改善箇所説明図

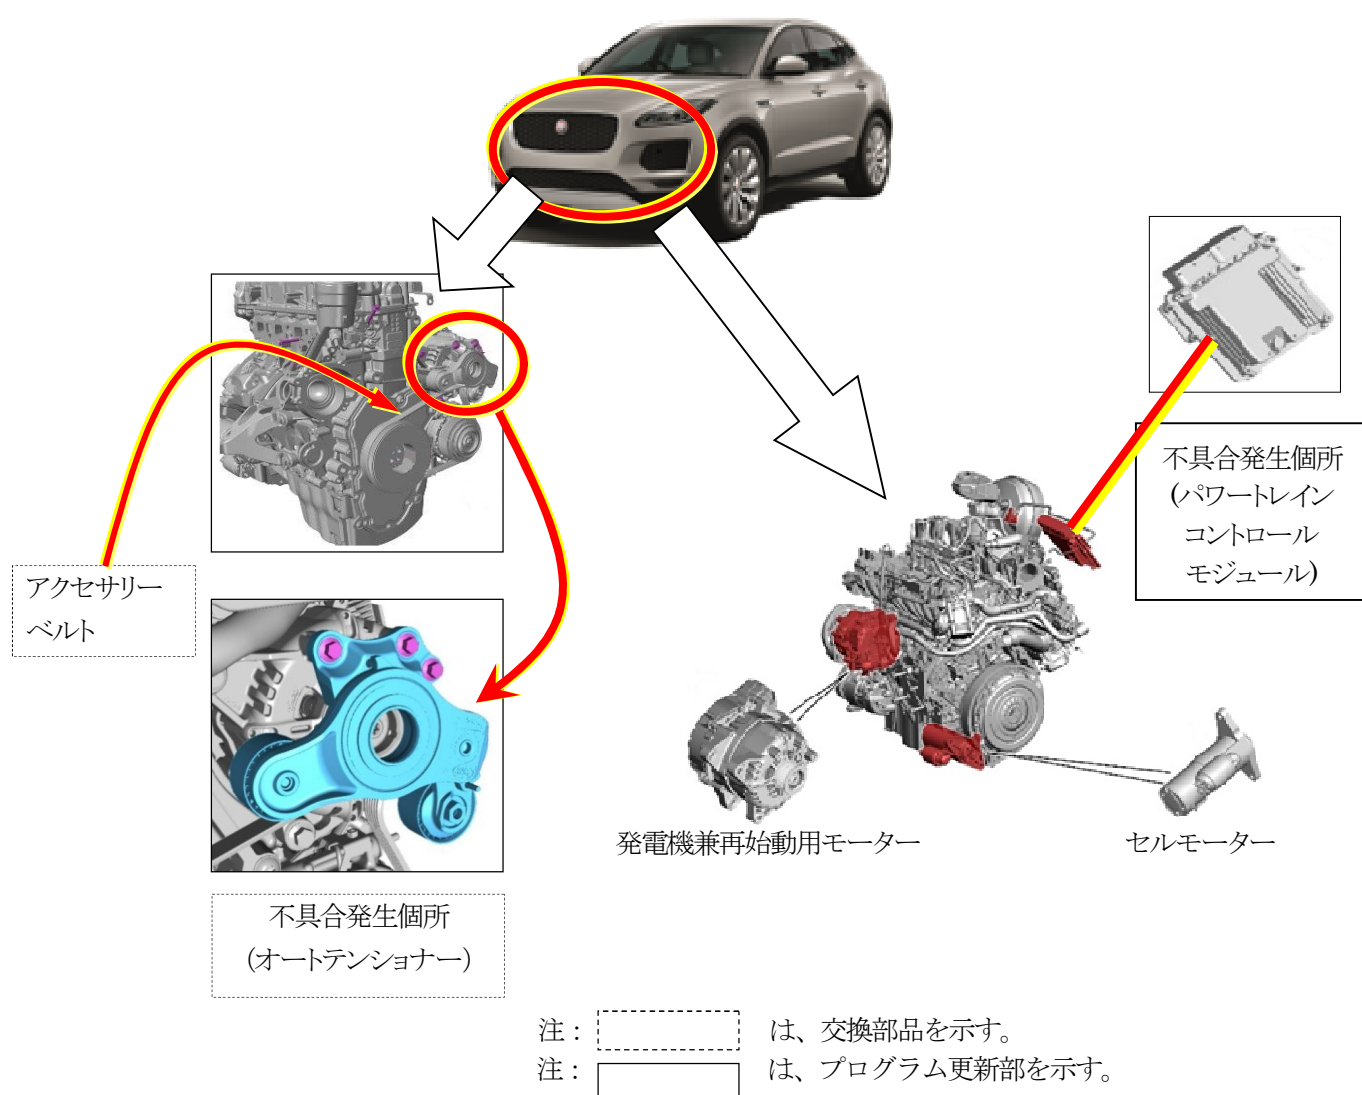
基準不適合発生箇所

- ① アクセサリベルトの張力を一定に保つためのオートテンショナーのベアリングの耐久品質が良好でなく、また、ベルトの温度変化に対する耐摩耗性及び耐久性が不足しているため、経時劣化により折損することがある。
- ② セルモーターでエンジンを始動する条件を正しく検知できないために、セルモーターが作動せず、常に原動機の再始動用モーターが使用され、その結果再始動用モーターを駆動するベルト(アクセサリベルト)に負荷がかかり、当該ベルトが折損することがある。

そのため、そのまま使用を続けると、最悪の場合、発電不足により警告灯が点灯し、バッテリーが上がり、燃料装置、点火装置等の電装品の使用が出来ず、原動機が停止し走行不能或いはオーバーヒートに至るおそれがある。

改善の内容

- ① 全車両、オートテンショナー及びアクセサリベルトを対策品に交換する。
 - ② 全車両、パワートレインコントロールモジュールのプログラムを更新する。
- 識別：助手席ドアボディ側上部、ドアヒンジボルトに黒ペイントを塗布する。
